# 島根原子力発電所 2号炉 地震による損傷の防止 (コメント回答)

[規格適用範囲外の動的機能維持評価の実施]

令和 2 年 7 月  
中国電力株式会社

弁の動的機能維持評価フロー  
 (原子力発電所耐震設計技術指針  
 J E A G 4 6 0 1 -1991追補版)

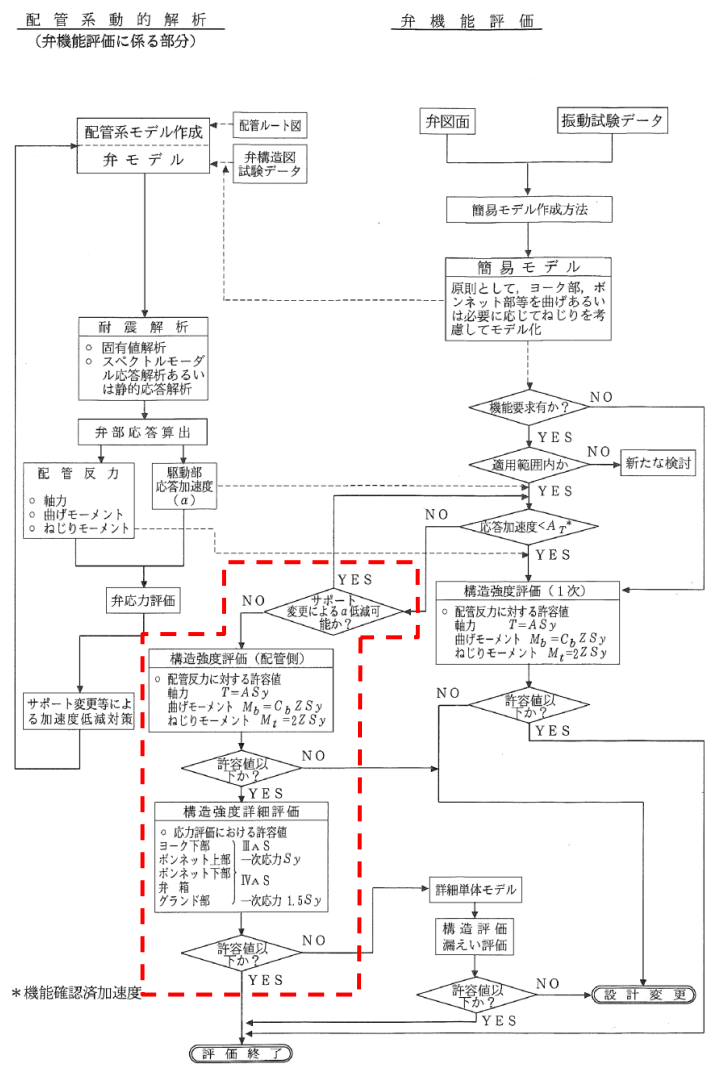
- 評価用加速度が機能確認済加速度を超える見通しの機器の一覧で弁類は抽出されていないが、弁類の確認は詳細設計段階で明らかにすることであれば、その旨を説明すること。

詳細設計段階において、弁の応答加速度（機能維持評価用加速度）が機能確認済加速度を超える場合、J E A G 4 6 0 1に基づき詳細検討を実施する。（P7）

- 弁については J E A G 4 6 0 1 にて機能維持評価用加速度が機能確認済加速度を超えた場合の詳細検討の具体的手順が定められているため、詳細評価法検討の対象外とする。
- 詳細設計段階において、弁の応答加速度（機能維持評価用加速度）が機能確認済加速度を超える場合、J E A G 4 6 0 1 に基づき詳細検討を実施する。

非常用ディーゼル発電機の過給機とガスタービン（機関）の構造比較（例）

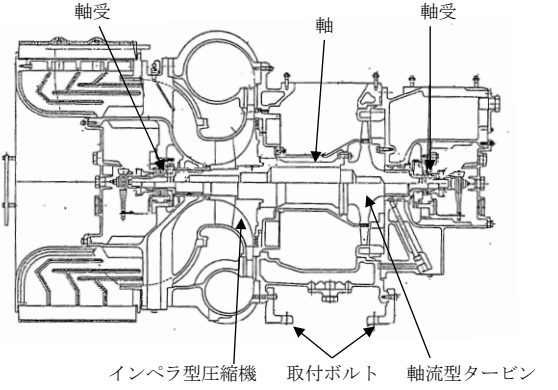
○ガスタービン発電機の動的機能維持評価で参考とする非常用ディーゼル発電機とポンプ駆動用タービン（A F W Pポンプ用）の類似性について、構造上の類似性を挙げている部位に関しては当該部位の構造図と併せて説明すること。

島根2号炉のガスタービンと動的機能維持評価で参考とする非常用ディーゼル発電機とポンプ駆動用タービンについて、構造上の類似性を挙げている部位の比較を示す。

類似点	<ul style="list-style-type: none"> <li>・燃焼用空気を機関に送気する機能を有したターボ機械である。</li> <li>・圧縮機とタービンを一軸上の回転軸に配置し両端の軸受で支持した構造である。</li> <li>・回転軸がケーシング内に内包されており、ケーシングがボルト結合されている。</li> <li>・機関全体が高い剛性を有している。</li> </ul>

ガスタービンの異常要因分析図と構造図（例）

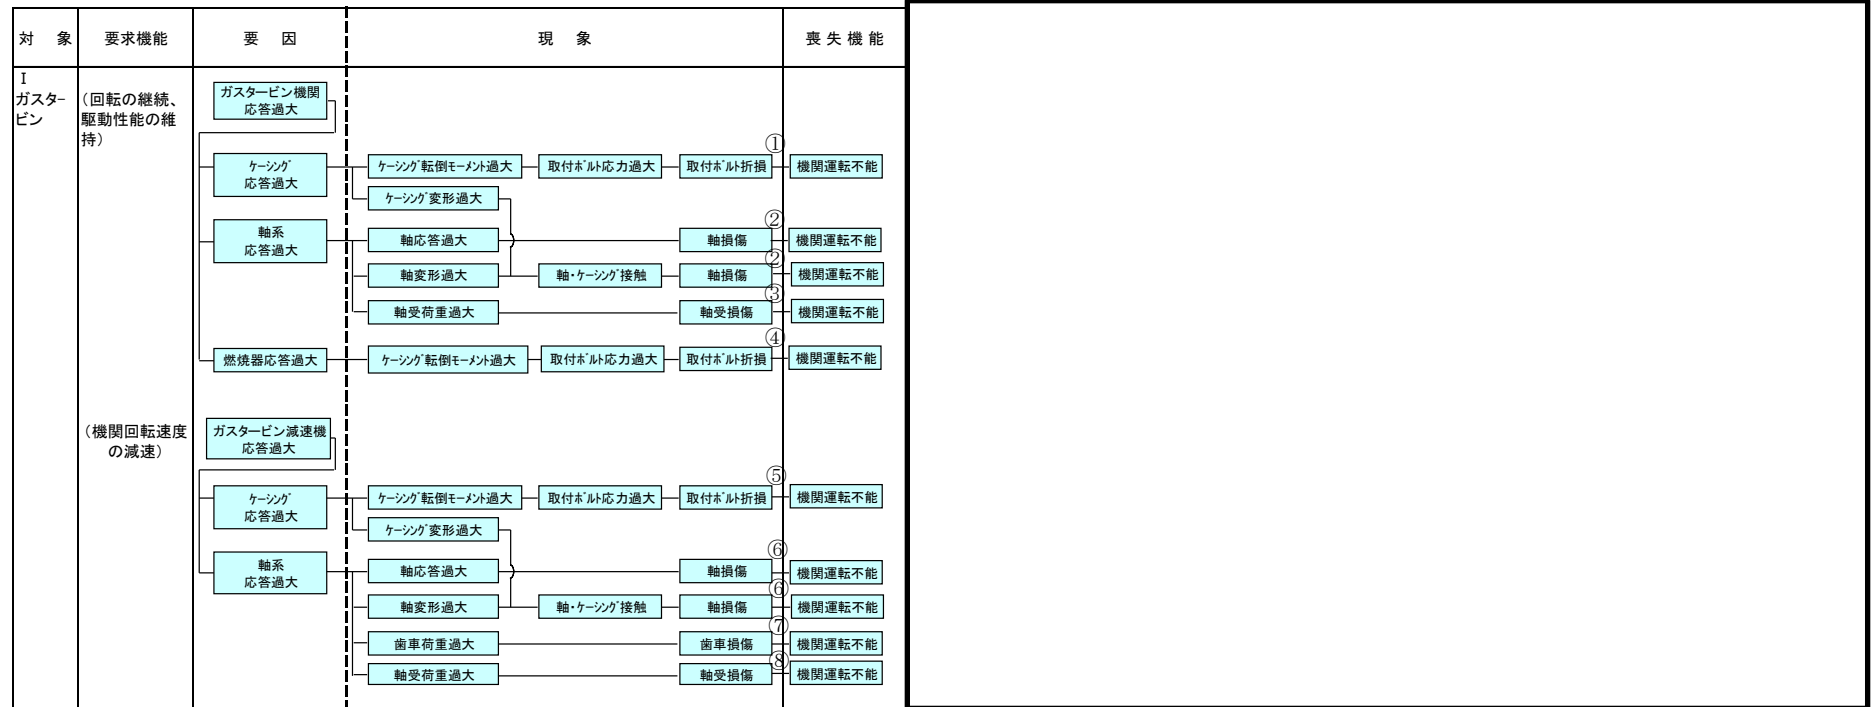
○ガスタービン発電機の異常要因分析図について、当該部の構造図と併せて説明すること。

島根2号炉のガスタービンにおける異常要因分析図と構造との対応を示す。
